まとめ資料変更箇所リスト

資料名 : 重大事故等対策の有効性評価について

章/項番号 : 添付資料1.3.1 重大事故等対策の有効性評価における作業ごとの成立性確認結果について

章/項番号: 添付資料1.5.1 柏崎刈羽原子力発電所6号及び7号炉の重大事故等対策の有効性評価の一般データ

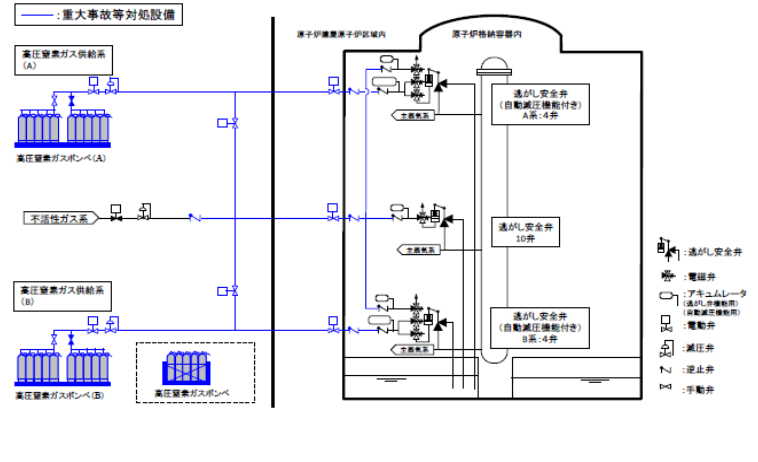
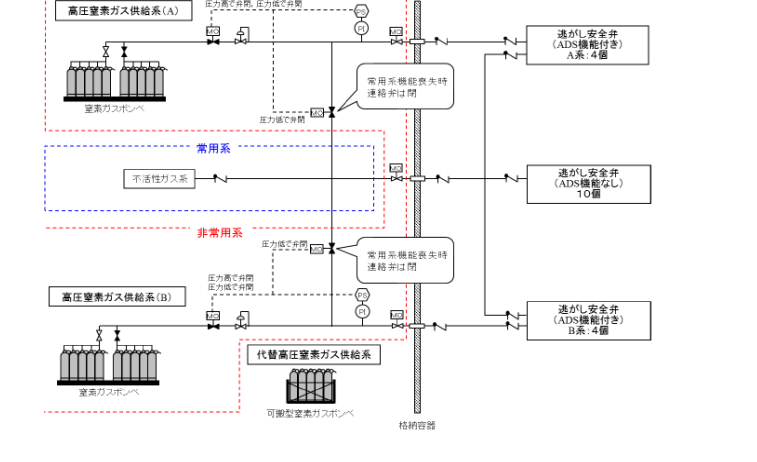
No.	章番号	ページ番号	変更後	変更前	変更理由																														
1	1	添2.3.1.3補足-2	<p>表1 評価する部屋の条件(6号炉の場合)</p> <table border="1"> <thead> <tr> <th></th> <th>中央制御室</th> <th>RCICポンプ室</th> </tr> </thead> <tbody> <tr> <td>発熱負荷[W]^{※1,2}</td> <td></td> <td></td> </tr> <tr> <td>部屋の容積[m³]</td> <td></td> <td></td> </tr> <tr> <td>熱容量[kJ/°C]</td> <td></td> <td></td> </tr> <tr> <td>初期温度[°C]</td> <td>26</td> <td>40</td> </tr> </tbody> </table>		中央制御室	RCICポンプ室	発熱負荷[W] ^{※1,2}			部屋の容積[m ³]			熱容量[kJ/°C]			初期温度[°C]	26	40	<p>表1 評価する部屋の条件(6号炉の場合)</p> <table border="1"> <thead> <tr> <th></th> <th>中央制御室</th> <th>RCIC室</th> </tr> </thead> <tbody> <tr> <td>発熱負荷[W]</td> <td></td> <td></td> </tr> <tr> <td>容積[m³]</td> <td></td> <td></td> </tr> <tr> <td>熱容量[kJ/°C]</td> <td></td> <td></td> </tr> <tr> <td>初期温度[°C]</td> <td>26</td> <td>40</td> </tr> </tbody> </table>		中央制御室	RCIC室	発熱負荷[W]			容積[m ³]			熱容量[kJ/°C]			初期温度[°C]	26	40	③(設計の進捗により中央制御室の熱負荷が変更し,それに合わせた再評価を実施)

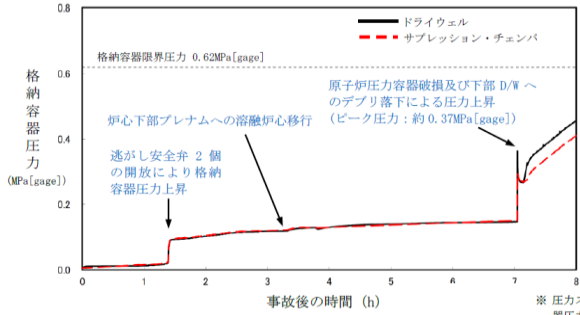
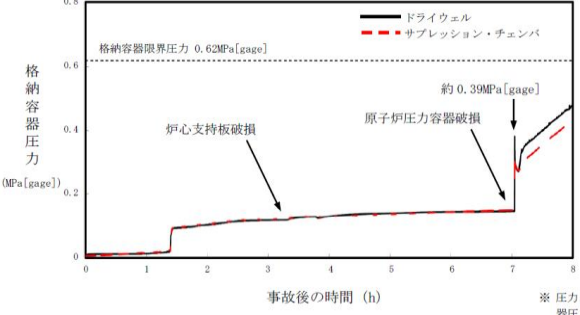
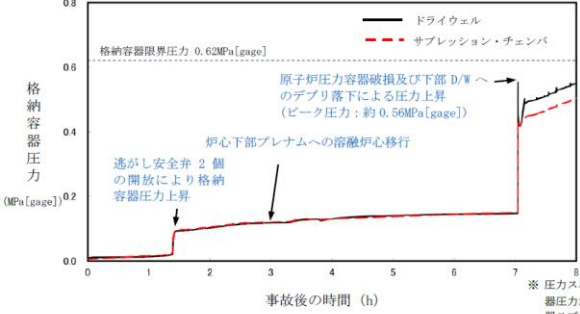
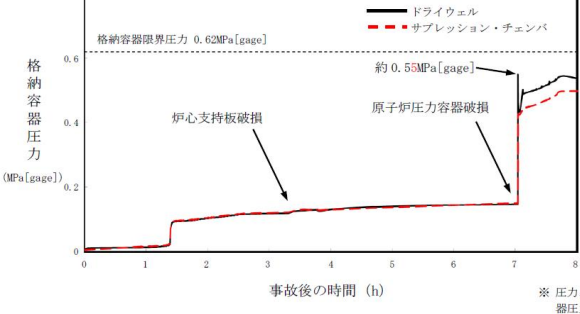
No.	章番号	ページ番号	変更後	変更前	変更理由																																								
1	添付資料 3.3.5	添3.3.5-1	「重大事故等対策の有効性評価に係るシビアアクシデント解析コードについて 第5部MAAP 添付2 溶融炉心と冷却材の相互作用について」では, BWR, MARK-I改良型格納容器について, デブリ粒子径を変化させた場合の圧カスパイクに対する感度を評価しているが,	「重大事故等対策の有効性評価に係るシビアアクシデント解析コードについて 第5部MAAP 添付2 溶融炉心と冷却材の相互作用について」では, MARK-I型格納容器について, デブリ粒子径を変化させた場合の圧カスパイクに対する感度を評価しているが,	⑤																																								
2	添付資料 3.3.5	添3.3.5-2	<p>表2 解析結果のまとめ</p> <table border="1"> <thead> <tr> <th>事象</th> <th>ベースケース</th> <th>感度解析ケース (最小値)</th> <th>感度解析ケース (最大値)</th> </tr> </thead> <tbody> <tr> <td>炉心損傷</td> <td>約57分</td> <td>約57分</td> <td>約57分</td> </tr> <tr> <td>炉心支持板破損</td> <td>約 3.3 時間</td> <td>約 3.3 時間</td> <td>約 3.3 時間</td> </tr> <tr> <td>RPV 破損</td> <td>約7時間</td> <td>約 7 時間</td> <td>約 7 時間</td> </tr> <tr> <td>溶融炉心落下による PCV ピーク圧力</td> <td>約 0.51MPa[gage]</td> <td>約 0.37MPa[gage]</td> <td>約 0.56MPa[gage]</td> </tr> </tbody> </table>	事象	ベースケース	感度解析ケース (最小値)	感度解析ケース (最大値)	炉心損傷	約57分	約57分	約57分	炉心支持板破損	約 3.3 時間	約 3.3 時間	約 3.3 時間	RPV 破損	約7時間	約 7 時間	約 7 時間	溶融炉心落下による PCV ピーク圧力	約 0.51MPa[gage]	約 0.37MPa[gage]	約 0.56MPa[gage]	<p>表2 解析結果のまとめ</p> <table border="1"> <thead> <tr> <th>事象</th> <th>ベースケース</th> <th>感度解析ケース (最小値)</th> <th>感度解析ケース (最大値)</th> </tr> </thead> <tbody> <tr> <td>炉心損傷</td> <td>約57分</td> <td>約57分</td> <td>約57分</td> </tr> <tr> <td>炉心支持板破損</td> <td>約 3.3 時間</td> <td>約 3.3 時間</td> <td>約 3.3 時間</td> </tr> <tr> <td>RPV 破損</td> <td>約7時間</td> <td>約 7 時間</td> <td>約 7 時間</td> </tr> <tr> <td>溶融炉心落下による PCV ピーク圧力</td> <td>約 0.50MPa[gage]</td> <td>約 0.39MPa[gage]</td> <td>約 0.54MPa[gage]</td> </tr> </tbody> </table>	事象	ベースケース	感度解析ケース (最小値)	感度解析ケース (最大値)	炉心損傷	約57分	約57分	約57分	炉心支持板破損	約 3.3 時間	約 3.3 時間	約 3.3 時間	RPV 破損	約7時間	約 7 時間	約 7 時間	溶融炉心落下による PCV ピーク圧力	約 0.50MPa[gage]	約 0.39MPa[gage]	約 0.54MPa[gage]	③(コリウムシールドの位置づけ変更に伴う解析の見直し)

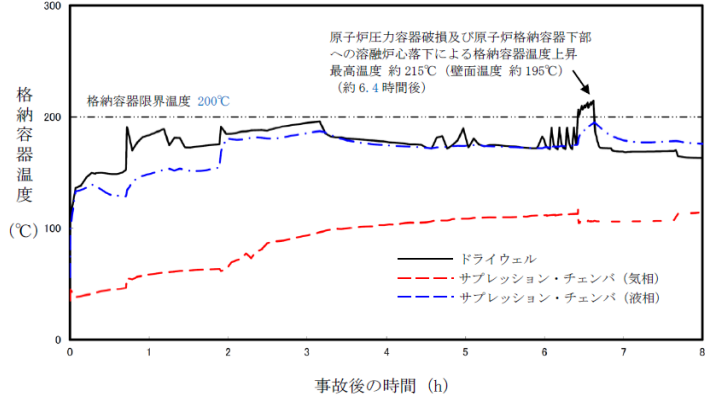
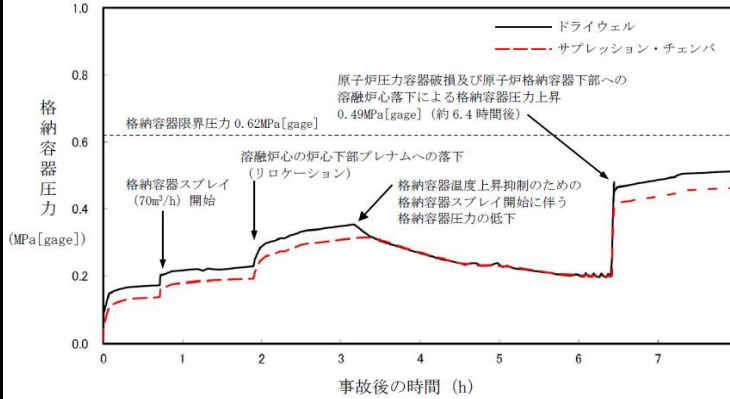
No.	章番号	ページ番号	変更後	変更前	変更理由
1	添付資料 3.3.6	添3.3.6-1	事象発生から約6.4時間後に原子炉圧力容器破損に至り, 圧カスパイクのピーク値は約0.44MPa[gage]であり, 圧カスパイクのピーク値はベースケースの結果と同程度であり, 格納容器限界圧力の0.62MPa[gage]を下回るため,	事象発生から約6.4時間後に原子炉圧力容器破損に至り, 圧カスパイクのピーク値は約0.49MPa[gage]となったが, 圧カスパイクの最大値はベースケースの結果と同程度であり, 格納容器限界圧力の0.62MPa[gage]を下回るため,	③(コリウムシールドの位置づけ変更に伴う解析の見直し)
2	添付資料 3.3.6	添3.3.6-2	 <p>図1 格納容器圧力の推移</p>	 <p>図1 格納容器圧力の推移</p>	③(コリウムシールドの位置づけ変更に伴う解析の見直し)

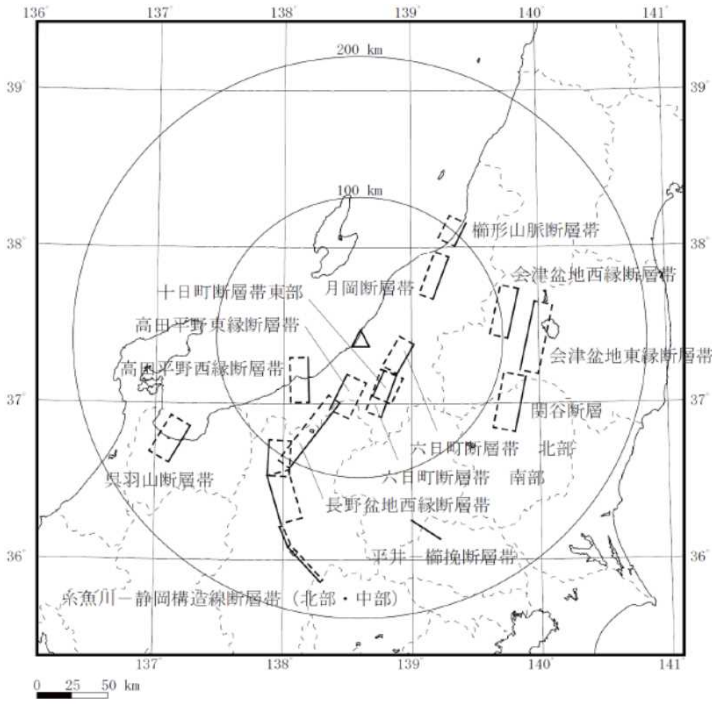
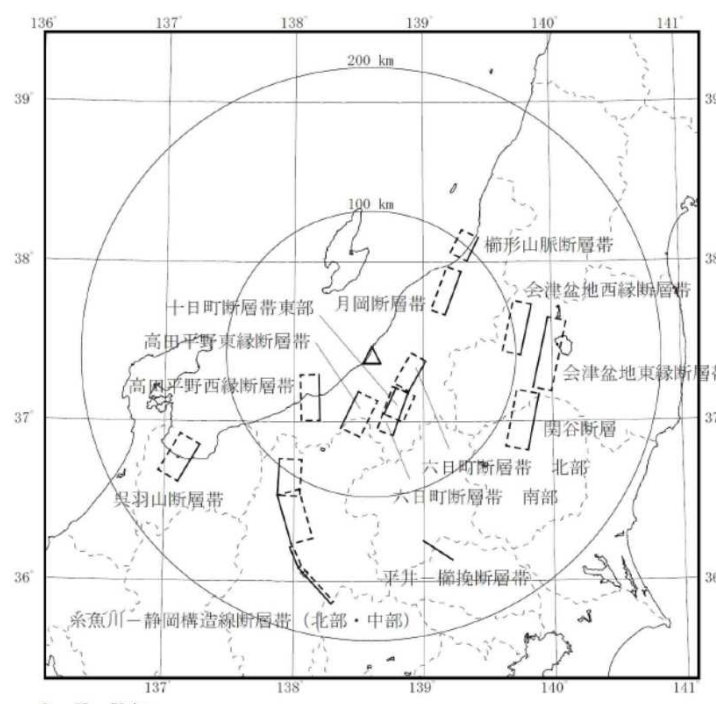
No.	章番号	ページ番号	変更後	変更前	変更理由																																																																												
7	-	1.2.1-139	 <table border="1" data-bbox="470 893 1097 1212"> <tr><td>①</td><td>佐渡島棚東縁部断層</td><td>⑩</td><td>片貝断層</td></tr> <tr><td>②</td><td>F-B断層</td><td>⑪</td><td>悠久山断層</td></tr> <tr><td>③</td><td>佐渡島南方断層</td><td>⑫</td><td>半蔵金付近のリニアメント</td></tr> <tr><td>④</td><td>F-D断層</td><td>⑬</td><td>柏崎平野南東縁のリニアメント</td></tr> <tr><td>⑤</td><td>高田沖断層</td><td>⑭</td><td>山本山断層</td></tr> <tr><td>⑥</td><td>米山沖断層</td><td>⑮</td><td>水上断層</td></tr> <tr><td>⑦</td><td>親不知海脚西縁断層帯～魚津断層帯</td><td>⑯</td><td>上米山断層</td></tr> <tr><td>⑧</td><td>角田・弥彦断層</td><td>⑰</td><td>雁海断層</td></tr> <tr><td>⑨</td><td>気比ノ宮断層</td><td>⑱</td><td>十日町断層帯西部</td></tr> </table> <p>第1.2.1.b-1図 敷地周辺の主な活断層(地質調査結果に基づく)</p>	①	佐渡島棚東縁部断層	⑩	片貝断層	②	F-B断層	⑪	悠久山断層	③	佐渡島南方断層	⑫	半蔵金付近のリニアメント	④	F-D断層	⑬	柏崎平野南東縁のリニアメント	⑤	高田沖断層	⑭	山本山断層	⑥	米山沖断層	⑮	水上断層	⑦	親不知海脚西縁断層帯～魚津断層帯	⑯	上米山断層	⑧	角田・弥彦断層	⑰	雁海断層	⑨	気比ノ宮断層	⑱	十日町断層帯西部	 <table border="1" data-bbox="1232 925 1881 1212"> <tr><td>①</td><td>佐渡島棚東縁撓曲</td><td>⑪</td><td>親沢断層</td></tr> <tr><td>②</td><td>F-B褶曲群</td><td>⑫</td><td>浜海川向斜部のリニアメント</td></tr> <tr><td>③</td><td>佐渡島南方断層</td><td>⑬</td><td>悠久山断層</td></tr> <tr><td>④</td><td>F-D褶曲群</td><td>⑭</td><td>半蔵金付近のリニアメント</td></tr> <tr><td>⑤</td><td>高田沖褶曲群</td><td>⑮</td><td>柏崎平野東縁のリニアメント</td></tr> <tr><td>⑥</td><td>角田・弥彦断層</td><td>⑯</td><td>山本山断層</td></tr> <tr><td>⑦</td><td>気比ノ宮断層</td><td>⑰</td><td>水上断層</td></tr> <tr><td>⑧</td><td>片貝断層</td><td>⑱</td><td>上米山断層</td></tr> <tr><td>⑨</td><td>中央丘陵西縁部断層</td><td>⑲</td><td>雁海断層</td></tr> <tr><td>⑩</td><td>上富岡断層</td><td>⑳</td><td>十日町盆地西縁断層</td></tr> </table> <p>注) 背景色つきの断層は連動を考慮する。</p> <p>第3.2.1.b-1図 敷地周辺の主な活断層(地質調査結果に基づく)</p>	①	佐渡島棚東縁撓曲	⑪	親沢断層	②	F-B褶曲群	⑫	浜海川向斜部のリニアメント	③	佐渡島南方断層	⑬	悠久山断層	④	F-D褶曲群	⑭	半蔵金付近のリニアメント	⑤	高田沖褶曲群	⑮	柏崎平野東縁のリニアメント	⑥	角田・弥彦断層	⑯	山本山断層	⑦	気比ノ宮断層	⑰	水上断層	⑧	片貝断層	⑱	上米山断層	⑨	中央丘陵西縁部断層	⑲	雁海断層	⑩	上富岡断層	⑳	十日町盆地西縁断層	<p>⑤ (第1.2.1.b-1表と整合を取った)</p>

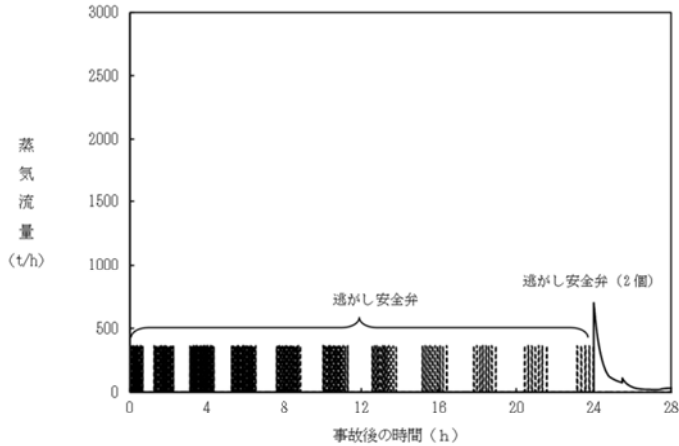
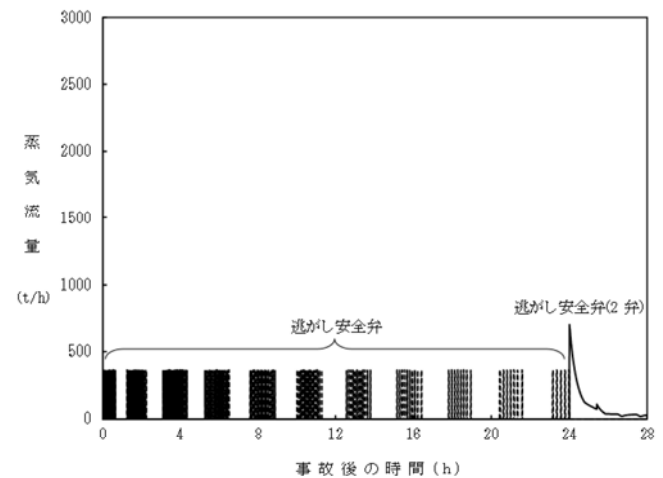
No.	章番号	ページ番号	変更後	変更前	変更理由
35	別紙13	別紙13-6	<p>原子炉圧力 (MPa[abs])</p> <p>逃がし安全弁 2 個による手動減圧 (24 時間)</p> <p>原子炉隔離時冷却系起動/停止により原子炉内の蒸気発生量が増減するため、原子炉圧力の上昇/低下を繰り返す。原子炉圧力上昇時は逃がし安全弁開閉により原子炉圧力が制御される (最大値: 約 7.52MPa[gage], 約 32 分)</p> <p>事故後の時間 (h)</p> <p>図 6□原子炉圧力の推移 (SBO)</p>	<p>原子炉圧力 (MPa[abs])</p> <p>逃がし安全弁による手動減圧 (約 24 時間)</p> <p>原子炉隔離時冷却系起動/停止により炉内の蒸気発生量が増減するため、圧力の上昇/低下を繰り返す。圧力上昇時は逃がし安全弁開閉により圧力は制御される (最大値: 約 7.51MPa[gage])</p> <p>事故後の時間 (h)</p> <p>図 6 原子炉圧力の推移 (SBO)</p>	③(有効性評価の最新状況に合わせた変更)
